## Dräger I-Punkt

### Änderung des Anschlussstückes am ESA-Lungenautomat

September 2016

3364800 – Ersatzteil-Set ESA-Anschlussgehäuse

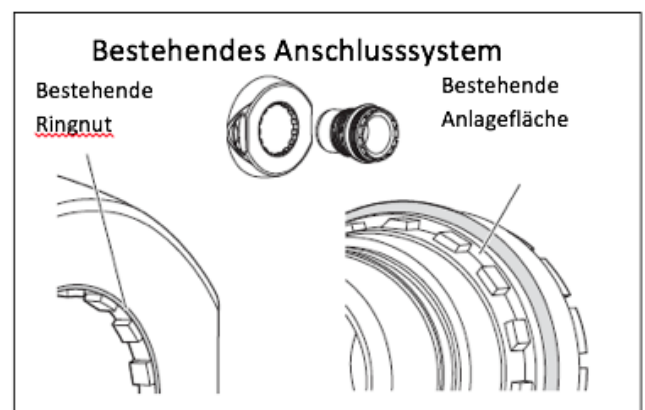
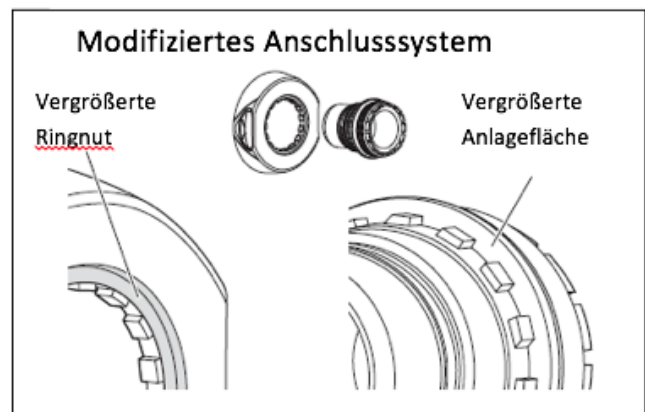
Das Anschlussstück wurde so verändert, dass die Ringnut, die den internen O-Ring hält, nun vergrößert ist. Das ESA-Knopfgehäuse wurde entsprechend angepasst, um die vergrößerte Ringnut aufzunehmen.

Die Unterschiede der neuen Komponenten sind in den folgenden Abbildungen ersichtlich.

Die bestehende und neuen Versionen können nicht vertauscht werden.

Dabei ist darauf zu achten, dass beide Teile ausgetauscht werden.

Eine Vermischung der Teile ist zu vermeiden.

Neues Gehäuse nur mit neuem Stützen, und bestehendes Gehäuse nur mit bestehendem Anschlussstützen verwenden.

Bei Ersatzteilbestellungen wird die neue Version von Anschlussstützen und Gehäuse geliefert. Die bestehende Version von Anschlussstützen und Gehäuse kann nicht nachbestellt werden.
